Mémoire présenté au
Bureau d'Audiences Publiques sur l'Environnement (BAPE)

**Mesures permanentes pour contrer les inondations
de la Rivière Lorette, secteur du boulevard Wilfrid-Hamel-Amont**

**Commentaires et préoccupations suite aux réunions citoyennes et à la lecture
des documents rendus accessibles au public.**

Photo prise à partir de la rivière, portion gauche pour lot 1 313 090¹

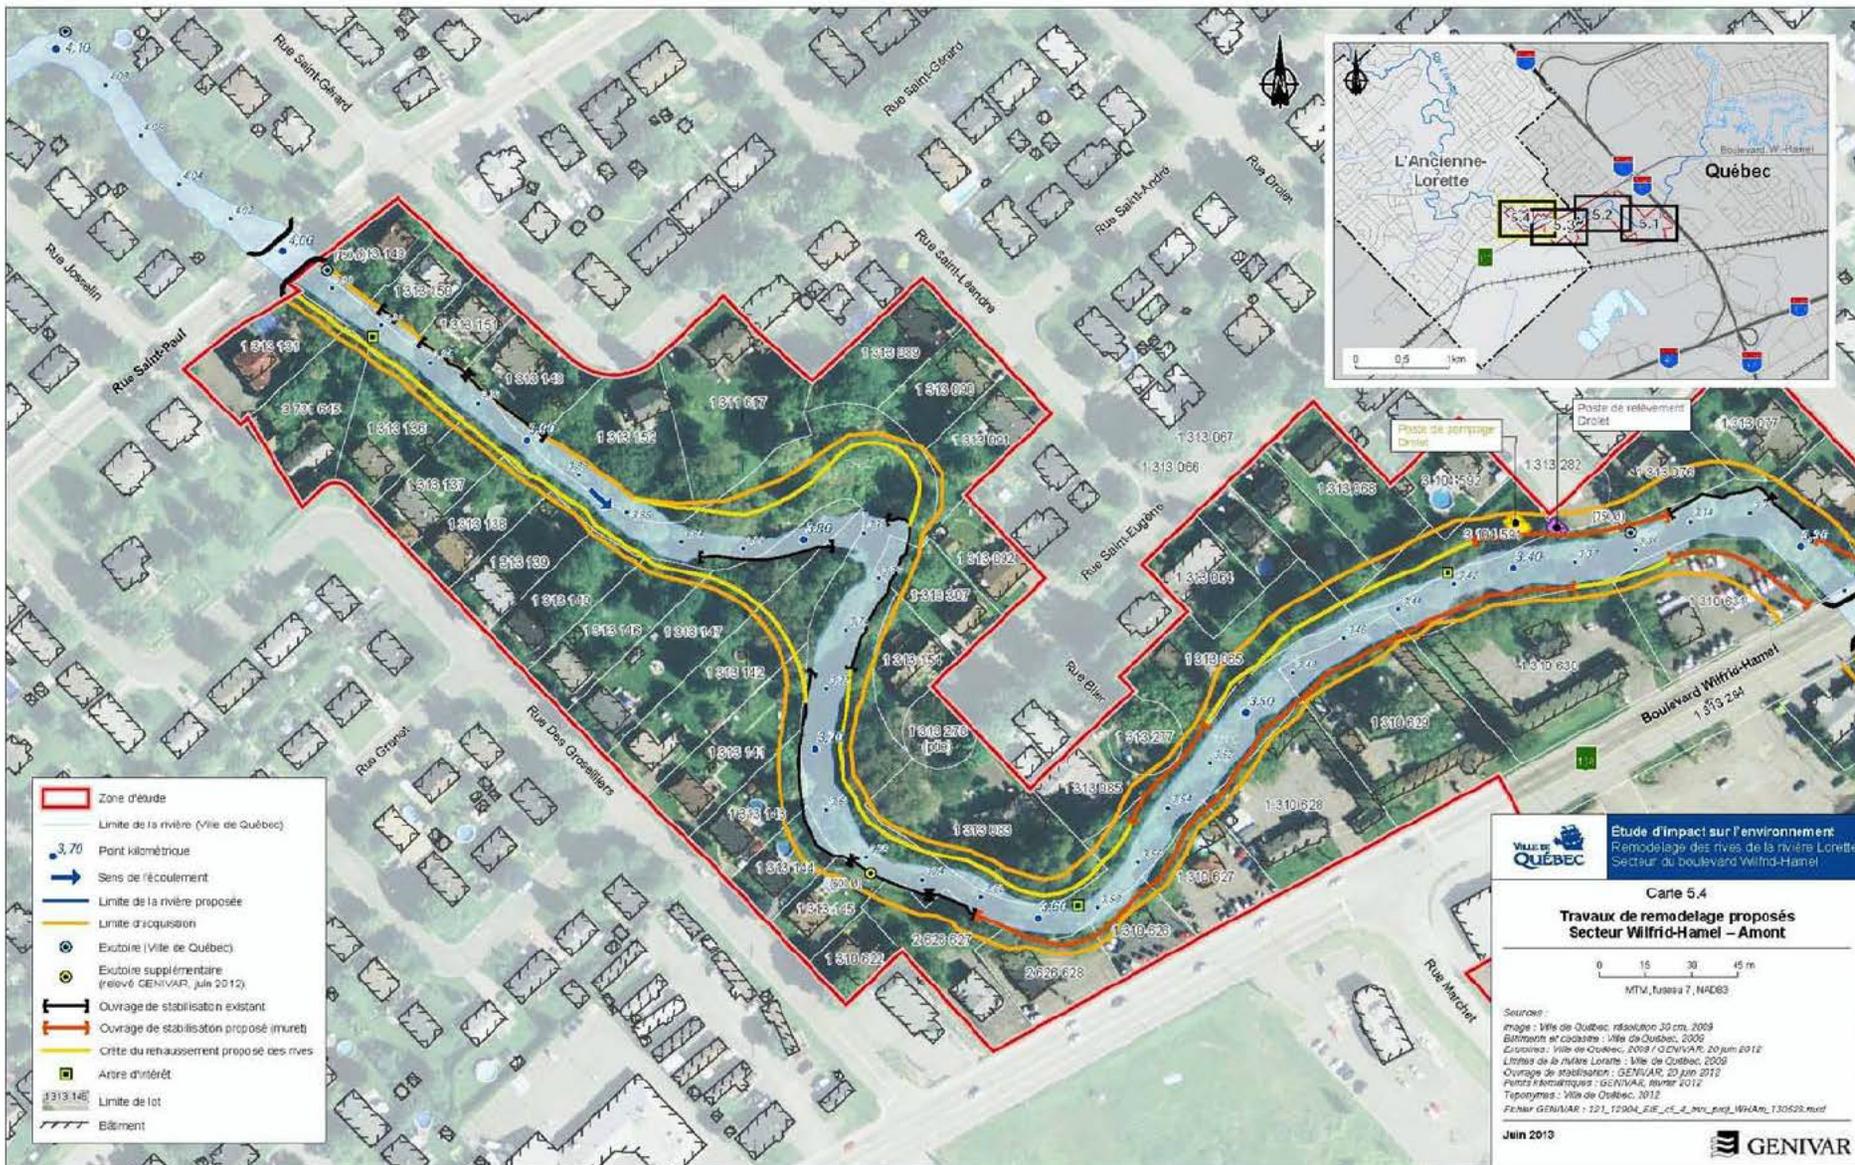
La photo de l'annexe A démontre ce mur d'enrochement débutant depuis notre ligne du coté nord (gauche) et se prolongeant vis-à-vis les autres propriétés riveraines vers l'aval.

Vis à vis notre terrain, la pente de ces enrochements est complètement recouverte de végétation. Dans le haut du mur et à l'arrière, nous avons implanté des plates-bandes de vivaces et différents arbustes à titre d'aménagement paysager.

Travaux exécutés sur les terrains

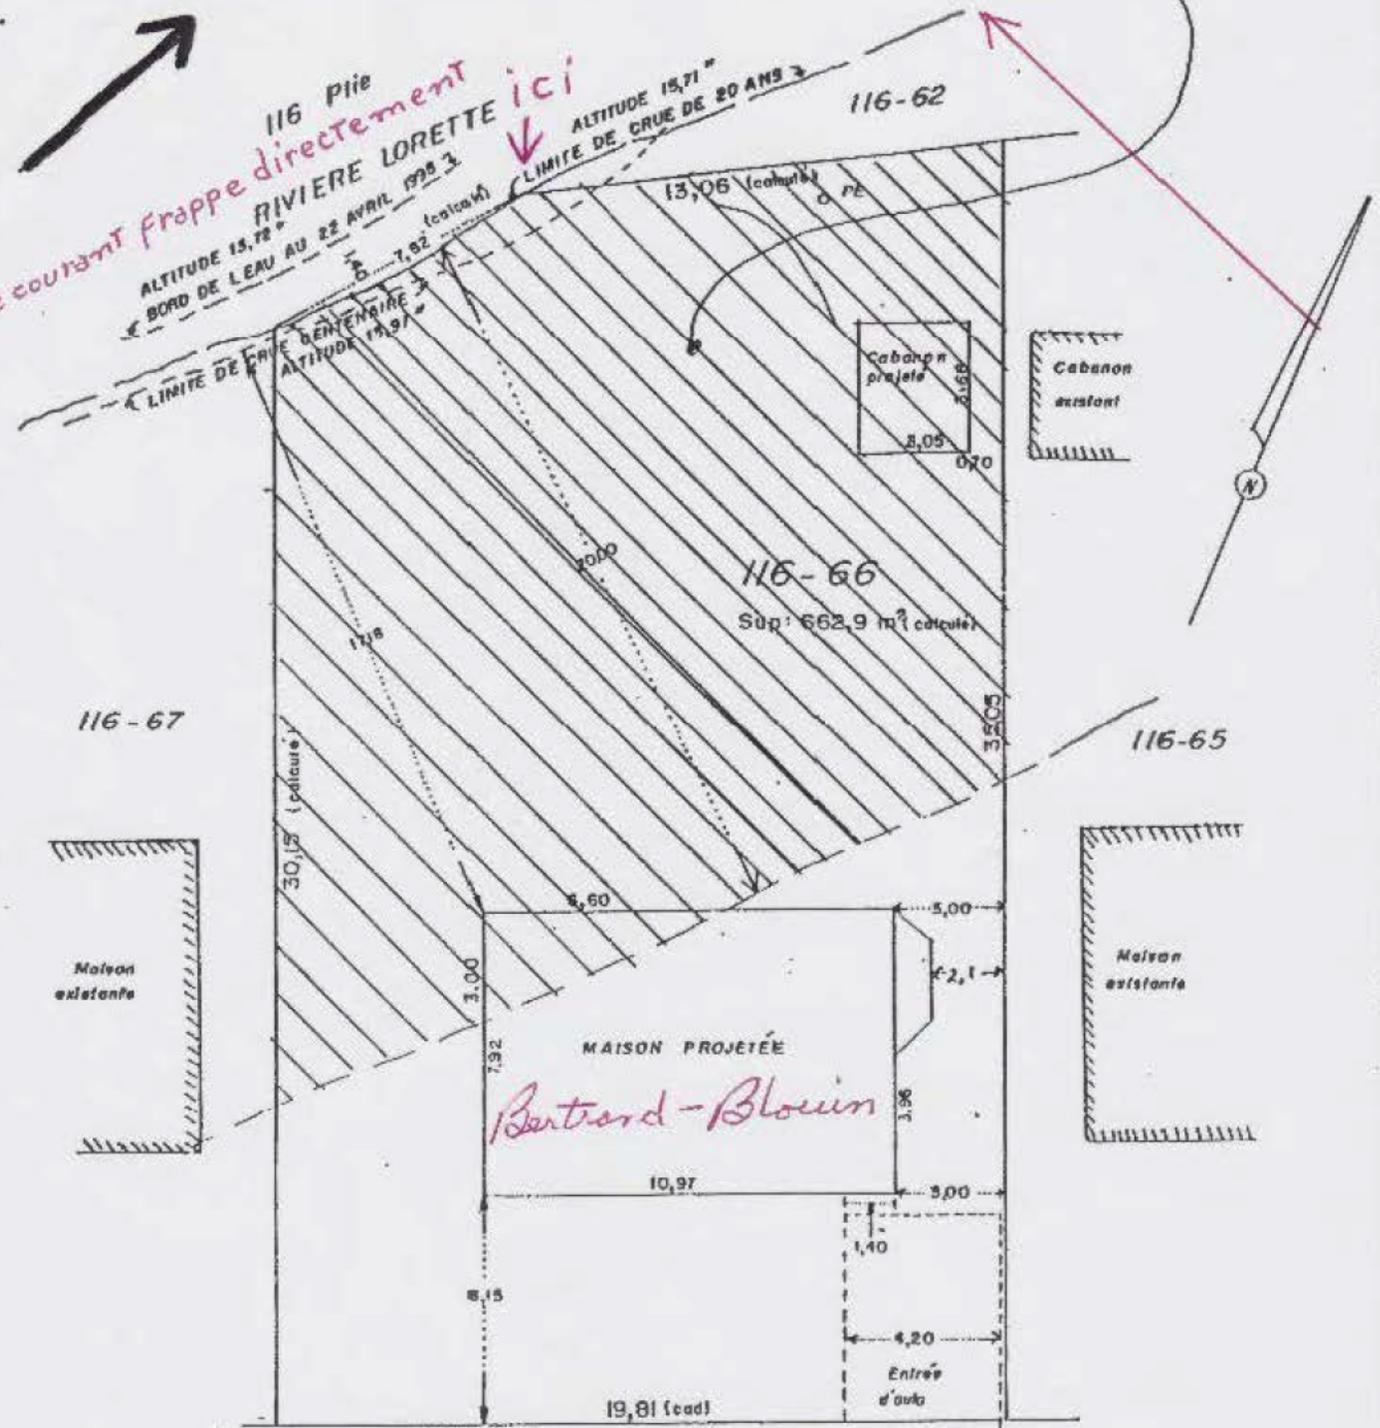
En plus d'inonder les terrains et de détruire la flore sur les rives d'en face, le remblai rallongera **inévitablement la pointe lors des grandes crues**, ce qui forcera le cours d'eau à frapper la rive du cadastre 1313307 et démolir graduellement son remblai de protection. Étant riverains depuis 37 ans, nous savons que les crues de cette rivière ont atteint plusieurs fois la hauteur du talus des terrains cadastrés 1313147 et 1313142.

Là où était la limite des hautes eaux un passage a été bâti et des camions de 10 roues ont circulé tout le long de la bande de remblai de 225 pieds de long et le milieu de la rivière a été déplacé de 18 pieds environ.
